VKMA 04108

Tehnički bilten – prosinac 2012.

Ford

Promjena originalne konstrukcije natezača

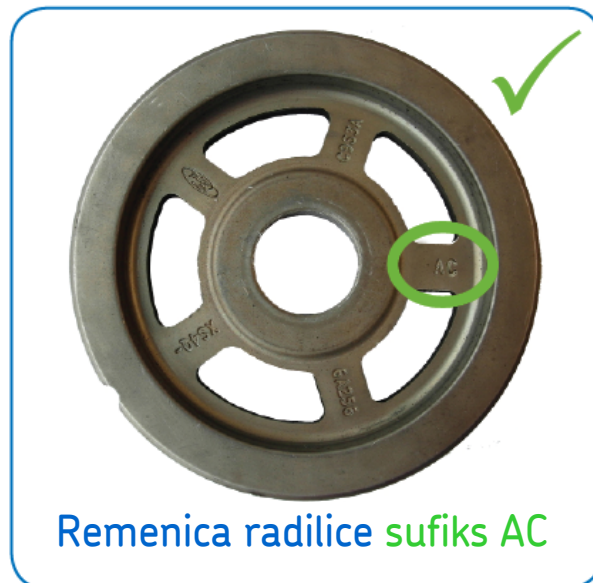
U svim primjenama VKMA 04108 kompleta moguće je pronaći obični natezač.

Ford preporučuje zamjenu originalnog običnog natezača automatskim koji se nalazi u Fordovom kompletu ekvivalentnom SKF-ovim VKM 14108 i VKMA 04108 kompletima.

Kod zamjene običnog natezača automatskim Ford preporuča i zamjenu zupčastog remena. Ukratko, porebno je upotrijebiti cjelokupni VKMA 04108 komplet.

Tijekom prve zamjene na starijim sustavima potreban je poseban pregled remenice radilice.

Remenicu radilice oznake **Ford XS4Q 6A256 AB** potrebno je zamijeniti onom oznake **Ford XS4Q 6A256 AC**.
